**Avis IRSN n° 2013-00462**

**Objet :** Etablissement de La Hague  
INB n° 80  
Projet de construction des cellules de reprise et de conditionnement de déchets dans le bâtiment silo HAO

Figure 2 : Coupe transversale du joint en chicane séparant la dalle du silo des voiles de la cellule de reprise

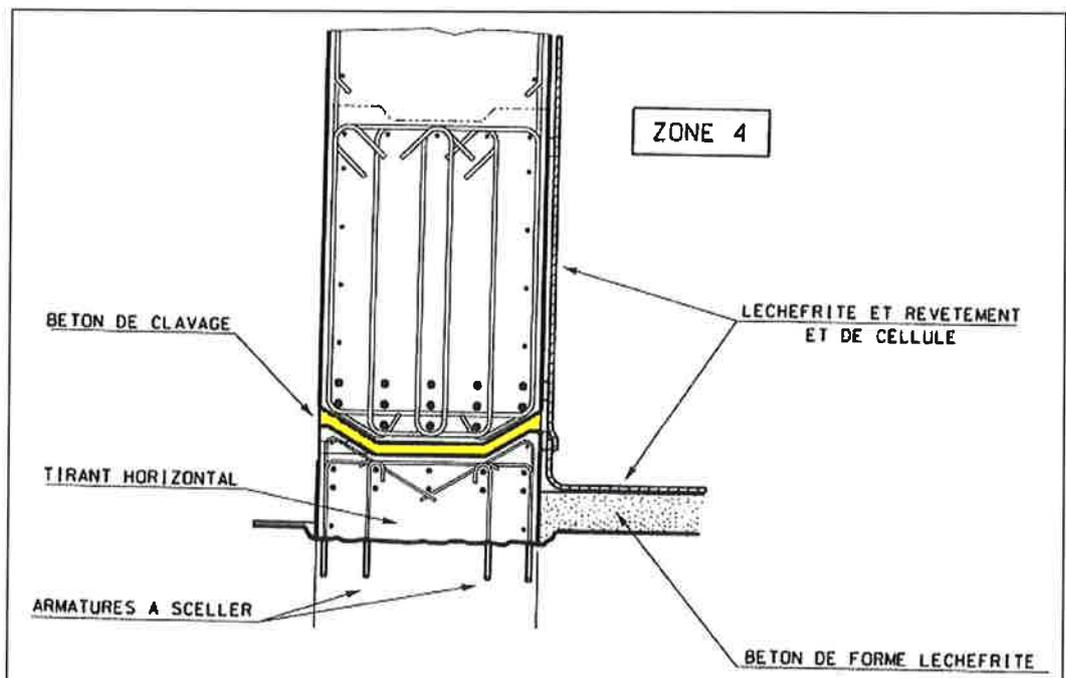
Le joint situé entre les tirants de la dalle du silo et les poutres-voiles de la cellule de reprise, conçu en forme de chicane, permet de désolidariser ces deux parties. Il est réalisé sans ferrailage, avec un mortier de clavage sans retrait (cf. figure 2 de l'annexe 1 au présent avis).

L'IRSN a estimé, dans son avis de juin 2012, qu'en l'absence de ferrailage de ce joint, la continuité mécanique entre la dalle du silo et les voiles de la cellule de reprise n'est pas garantie, notamment en cas de séisme. Or, une fissuration importante du joint ne permettrait pas d'assurer la continuité de la protection radiologique. De même, un déchirement du cuvelage au droit de la zone de clavage peut affecter le confinement statique. Les compléments transmis par l'exploitant, en réponse au point 2 de l'annexe de votre lettre, appellent les commentaires suivants.

La continuité de la protection radiologique pourrait être mise en cause par une fissuration du joint résultant de déplacements différentiels entre la dalle du silo et la base des voiles de la cellule. A cet égard, l'exploitant précise qu'un mortier sans retrait est mis en place dans le joint une fois la cellule construite et avant la mise en place du cuvelage. De ce fait, les éventuels déplacements différentiels entre la partie basse des voiles et le surbau sont dus, en fonctionnement normal, à la masse des équipements introduits à l'intérieur de la cellule de reprise, de l'ordre de 12 % de la masse totale de la cellule de reprise. Les déplacements liés à cette masse sont très inférieurs à ceux considérés par l'exploitant lors du dimensionnement, correspondant à la masse totale de la cellule, de l'ordre de 5 mm en direction verticale et 1 mm en direction horizontale, et ne créeront pas de fissures significatives dans le joint. En cas de séisme, l'exploitant estime qu'une éventuelle fissure s'élargirait de 2 mm supplémentaires. **L'IRSN considère que, compte tenu de la taille limitée d'une éventuelle fissure du mortier de remplissage du joint et du profil en chicane de celui-ci, la protection radiologique restera assurée.**

Figure 3 : Résistance à la chute de charge de la dalle du silo HAO

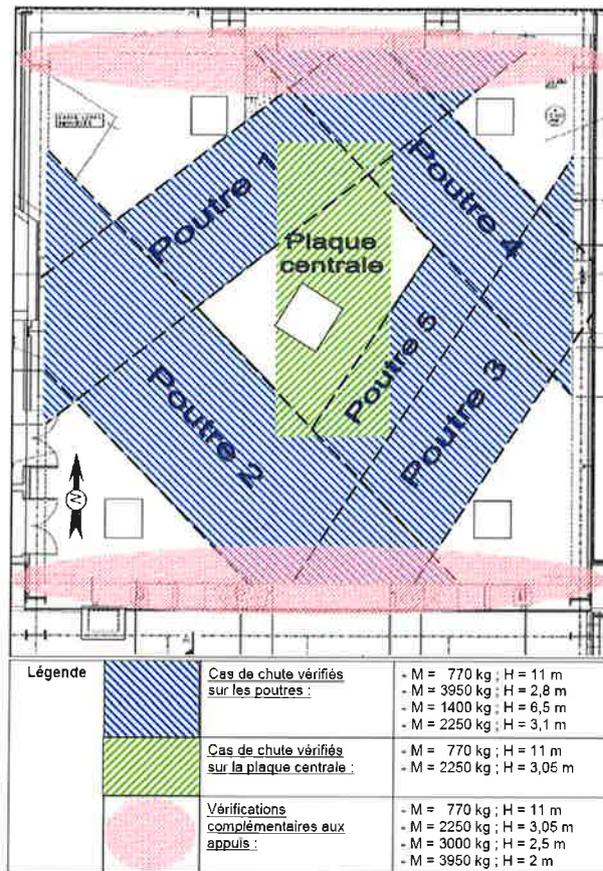
La dalle du silo HAO a fait l'objet d'une étude de résistance à la chute de charge à partir de laquelle l'exploitant détermine des zones de survol possible, auxquelles sont associés des couples (masse maximale ; hauteur de manutention maximale) pour les objets manutentionnés au-dessus d'elles ; ces zones sont représentées sur la figure 3 de l'annexe 2 du présent avis. Cependant, comme indiqué dans l'avis de l'IRSN de juin 2012, des équipements de masse supérieure à celles définies dans ces couples masse-hauteur de manutention doivent être manutentionnés au-dessus de la dalle du silo lors des travaux de construction des installations de reprise. Pour ces opérations, l'ASN a demandé à AREVA, dans sa lettre citée en seconde référence (point 7 de l'annexe), de présenter le cheminement des charges ainsi que les dispositions de manutention associées.

Figure 4 : Représentation de l'implantation de la cellule de reprise sur la dalle du silo HAO et des équipements lourds à manutentionner

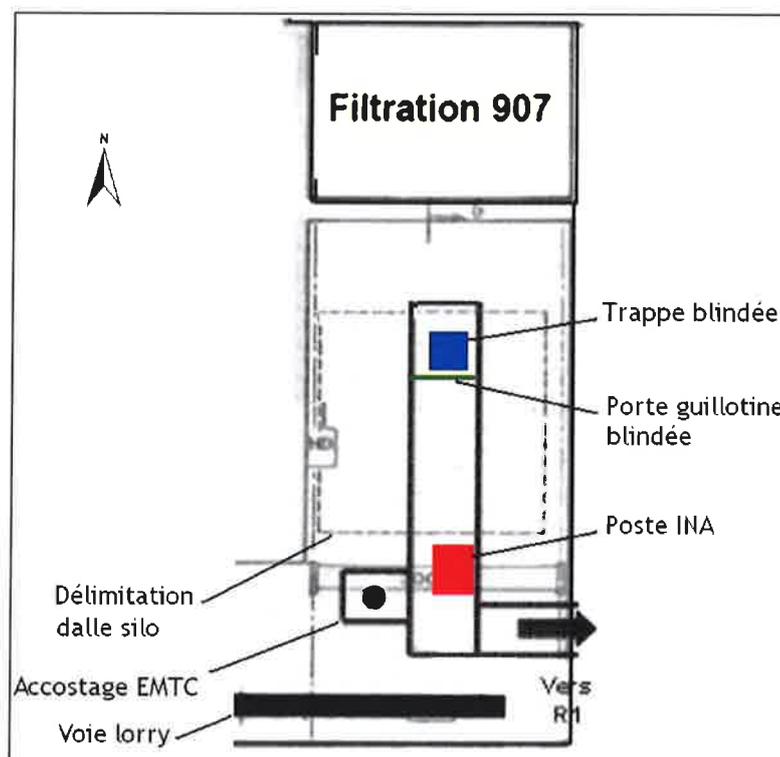
En réponse, l'exploitant indique que les équipements concernés sont le poste de mesure par interrogation neutronique active de masse 15 t, la porte blindée et la trappe blindée du garage-pont de masses respectives 14,5 t et 5,4 t. La localisation de ces équipements une fois mis en place dans la cellule de reprise est présentée sur la figure 4 de l'annexe 2 du présent avis.

Le poste de mesure par interrogation neutronique active est situé en dehors de la dalle du silo. L'exploitant indique, d'une part que celui-ci est constitué d'éléments de masse inférieure à 3 t, d'autre part que ces éléments ne survolent pas la dalle du silo lors de leur manutention. **Ceci n'appelle pas de commentaire.**

Figure 6 : Schéma de principe des opérations de montage de la porte blindée du garage-pont

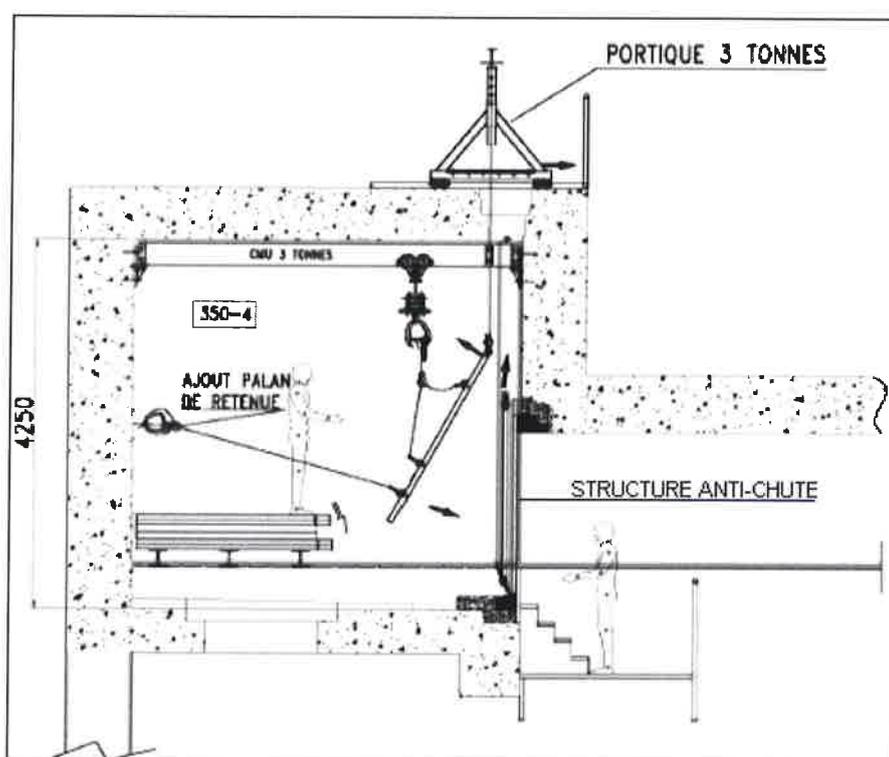
La porte blindée du garage-pont est constituée de six éléments de masse inférieure à 3 tonnes, manutentionnés unitairement. Ces éléments sont acheminés vers la cellule de reprise par le sud du hall silo, dont un schéma d'ensemble est présenté sur la figure 1 de l'annexe 1 du présent avis. Avant d'être introduits dans la cellule de reprise par une ouverture provisoire à hauteur des voies de roulement du pont de cette cellule, ils sont posés à plat à l'aide du pont du hall Silo et sanglés sur un platelage muni de garde-corps disposé sur une plateforme installée devant cette ouverture. Le platelage est introduit dans la cellule et, en dehors de l'emprise du silo, fixé à l'aide de « crapauds » sur les voies de roulement du pont de manutention de la cellule de reprise, situées à 5,7 m au-dessus de la dalle du silo (cf. figure 5 de l'annexe 2 du présent avis). Le platelage avec sa charge est translaté jusqu'au plancher du garage-pont, situé à moins de 1,20 m en dessous des voies de roulement du pont et dimensionné pour résister à la chute d'une charge de 3 tonnes d'une hauteur de 1,2 m. La charge est alors manutentionnée dans le garage-pont par un monorail de chantier et déposée à plat sur ce plancher. Une structure antichute est installée dans l'emprise de la future porte blindée afin d'exclure la chute d'un panneau de porte en dehors du garage-pont sur la dalle du silo lors de sa mise en place. La mise à la verticale des éléments de la porte blindée en vue de leur montage est effectuée par deux engins de manutention distincts et indépendants (chacun ayant la capacité de reprendre la charge manutentionnée) et un palan de retenue permet de stabiliser la charge lors de son basculement. Un schéma de principe des opérations de montage des éléments de la porte blindée est représenté sur la figure 6 de l'annexe 2 du présent avis.

Les opérations sont similaires pour l'acheminement et le montage de la trappe blindée, qui sera, de même que la porte blindée, constituée d'éléments de masse inférieure à 3 tonnes.

**L'IRSN estime satisfaisantes les dispositions prises par l'exploitant pour la manutention des éléments de la porte blindée et de la trappe blindée du garage pont. Toutefois, la vitesse du pont de la cellule de reprise devra être limitée à la plus petite vitesse (1,5 m.min<sup>-1</sup>) lors de la manutention des éléments lourds constituant la porte blindée et la trappe blindée fixés sur le platelage.**

2. la vitesse du pont de la cellule de reprise soit limitée à la plus petite vitesse lors de la manutention des éléments lourds constituant la porte blindée et la trappe blindée.
